CONSORCIO SUPERVISIÓN 103
NIT: 901348007-4

CS103-4600010369-2019-198

Ref.: **Contrato No 4600010369 de 2019** – *“Interventoría técnica, administrativa, ambiental, financiera y legal para el mejoramiento de las vías secundarias sobre el corredor vial Concepción - Alejandría (62AN19-1) y el corredor vial Santo Domingo - Termales - Alejandría (62AN22-2), Alejandría - El Bizcocho (San Rafael) (62AN22-2-1), del Departamento de Antioquia*

ASUNTO: PROYECTO: Concepción – Alejandría - Contrato No 4600010311 de 2019
ACTIVIDAD: Revisión No. 3 de informe de diseño de pavimentos (alternativa No. 4) entregado por el Constructor.
REFERENCIA: GICA-LG-099

Figura 1. Gráfica de densidad (kg/m³) vs. CBR (%) entregada por el diseñador

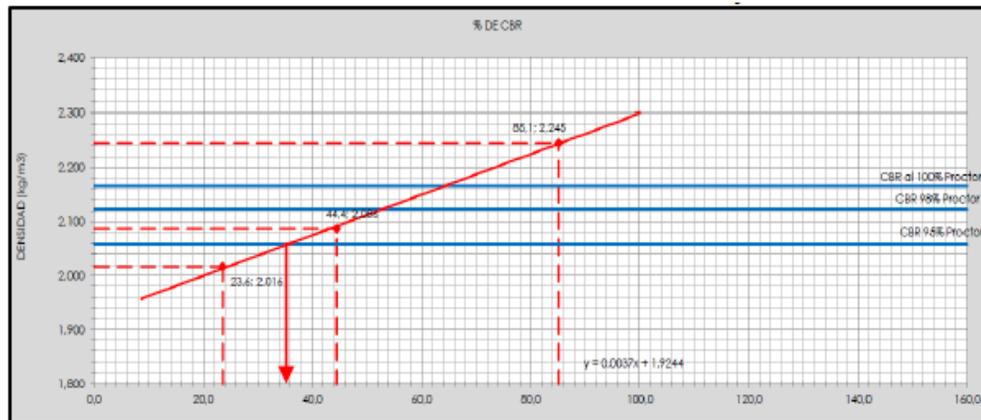
En esta oportunidad, el diseñador entregó el resultado de la evaluación en laboratorio del material de afirmado existente mediante ensayo de CBR método 1 que, como se observa en la Figura 1, para un valor de densidad correspondiente al 95% del grado de compactación arroja un valor de CBR de 35% aproximadamente. En los oficios anteriores FS-163-20 y FS-325-20, entregados por el diseñador, él mismo había adoptado un valor del CBR para este material de 20%.

A partir de una mejor condición de soporte para el afirmado existente evaluada con el ensayo de CBR, el diseñador emplea nuevamente la formulación de Ivanov, para determinar el módulo equivalente (conjunto subrasante + afirmado de 250 mm), el cual arrojó esta vez un valor de 816 kg/cm² (11.606 psi), claramente mayor al de 732 kg/cm² (10.452 psi), adoptado en el análisis anterior.
